改善箇所説明図

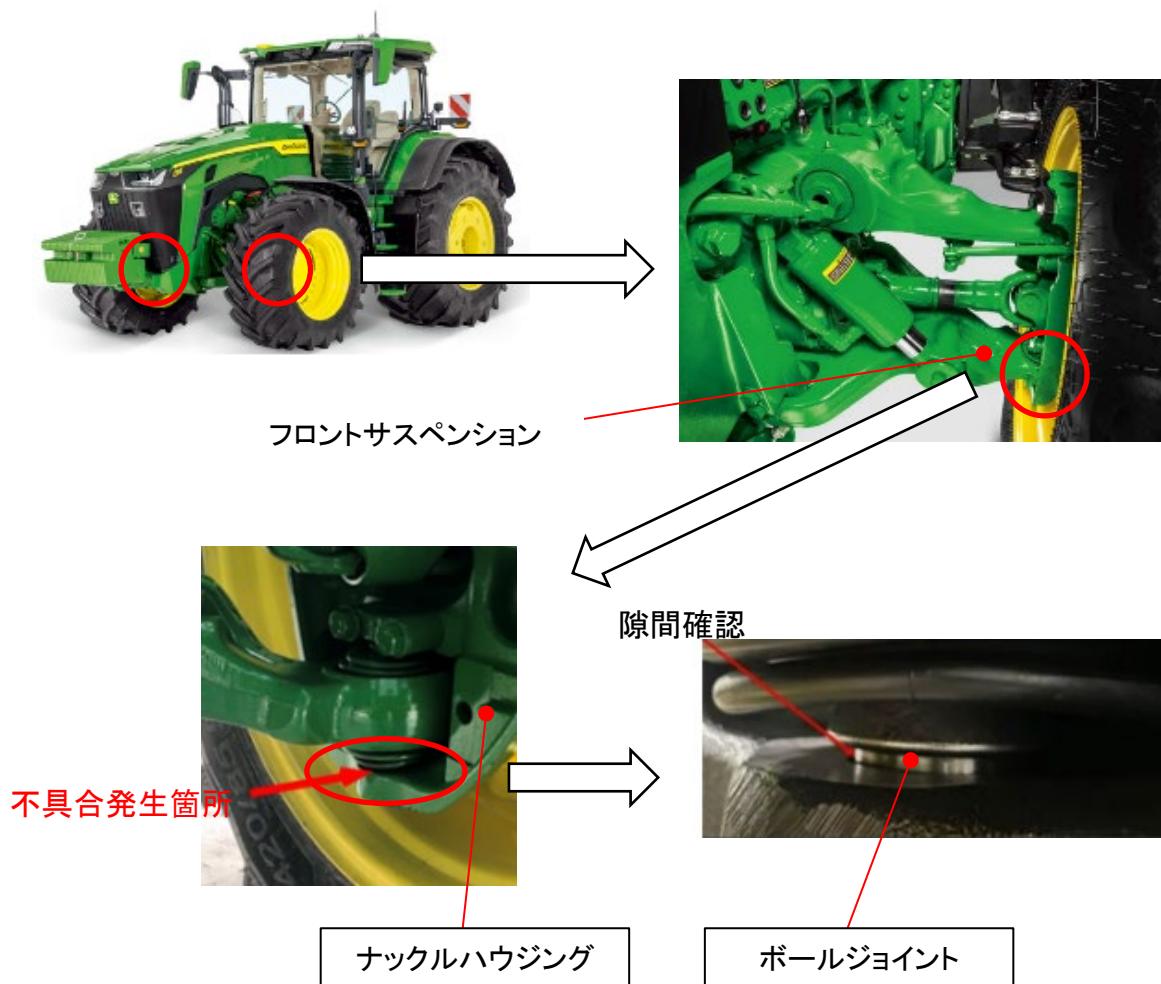
農耕トラクタのフロントサスペンションにおいて、ボールジョイントの組立が不適切なため、ナックルハウジングに正しく取り付けられていないものがある。そのため、そのままの状態では走行を続けると、ボールジョイントが早期に摩耗、あるいはナックルハウジングが損傷し、最悪の場合、ハウジング部が破損し、走行できなくなるおそれがある。

全車両、ボールジョイントとナックルハウジングの隙間を隙間ゲージで確認する。ゲージが通る、又はナックルハウジングに損傷がある場合は、ボールジョイント及びナックルハウジングを新品に交換する。ゲージが通らない場合は、ボールジョイントを押し込む。
